改善箇所説明図

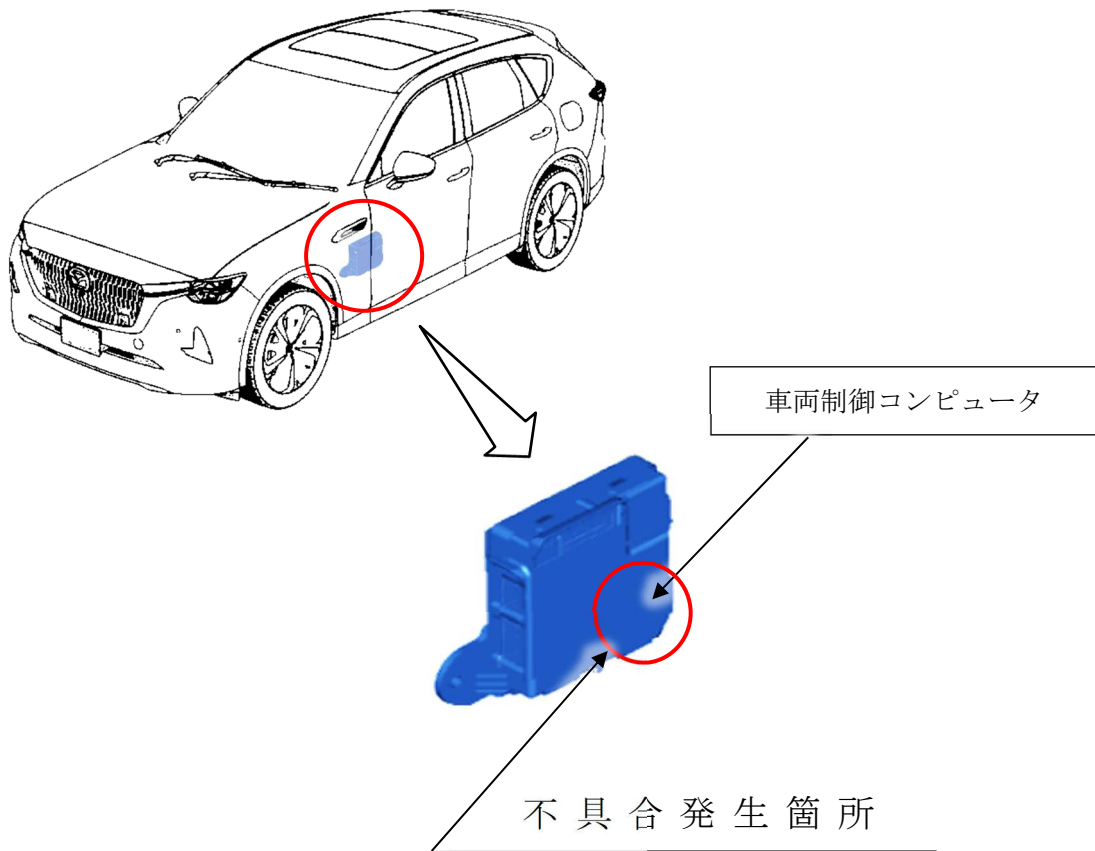
車両制御コンピュータにおいて、スマート・ブレーキ・サポートの制御プログラムが不適切なため、道路横に斜めの金属壁などがあった場合に、前進時左右接近物検知機能が誤作動することがある。そのため、衝突の可能性がないにもかかわらず障害物との接近を知らせる警報音が鳴り、ディスプレイに警告表示が出て、最悪の場合、衝突被害軽減ブレーキが作動し、急制動がかかるおそれがある。

全車両、車両制御コンピュータの制御プログラムを対策プログラムに修正する。

識別：車台番号打刻のハイフン後二番目の数字上部に黄ペンを塗布する。
